108-я сессия

Правила № 43 (безопасные стекловые материалы)

**Предложение по поправкам к Правилам № 43
(безопасные стекловые материалы)**

**Представлено экспертом от Европейской ассоциации
поставщиков автомобильных деталей***

Рис. 11

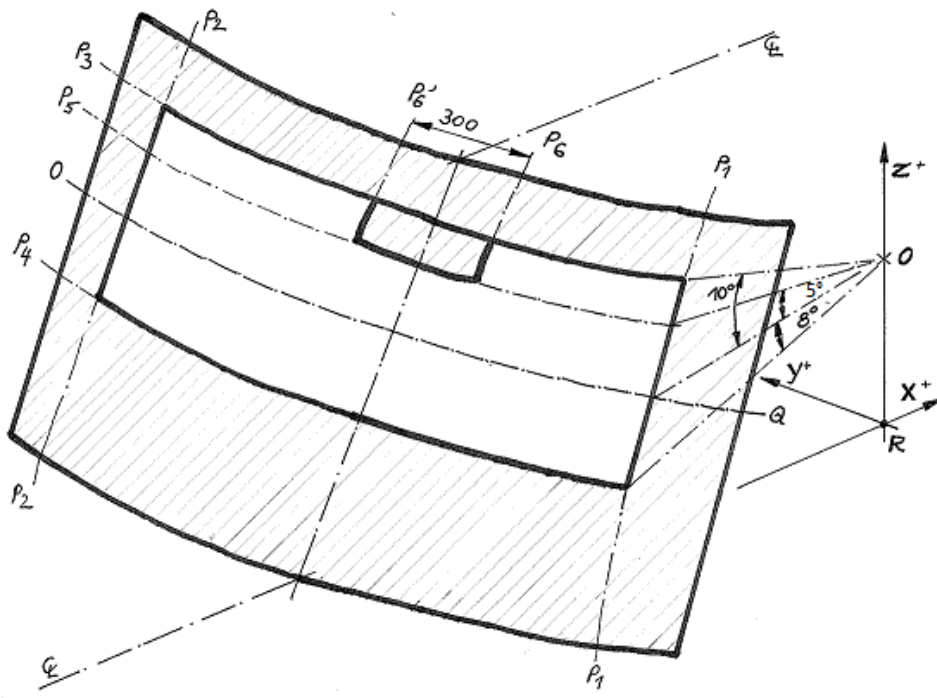
Включить новые пункты 9.2.5.3 и 9.2.5.3.1, в том числе рис. 11 и сноску⁹, следующего содержания:

"9.2.5.3 Уменьшенная испытательная зона I означает испытательную зону I, определенную в пункте 9.2.5.2.3, за исключением следующей зоны (рис. 11).

9.2.5.3.1 любого матового затемнения, ограниченного снизу плоскостью 5, проходящей через прямую линию OQ и образующей угол 5° над горизонтальной плоскостью, и с боков плоскостями 6 и 6', – вертикальными плоскостями, параллельными продольной средней плоскости транспортного средства, проходящими на расстоянии 150 мм от следа продольной средней плоскости транспортного средства (C_L)⁹.

⁹ Измеренного по внешней поверхности ветрового стекла и по следу плоскости 5. Если это невозможно (например, в связи с отсутствием симметричной средней продольной плоскости), то за плоскости P6 и P6' принимают плоскости, параллельные продольной плоскости транспортного средства, проходящей через точку O".
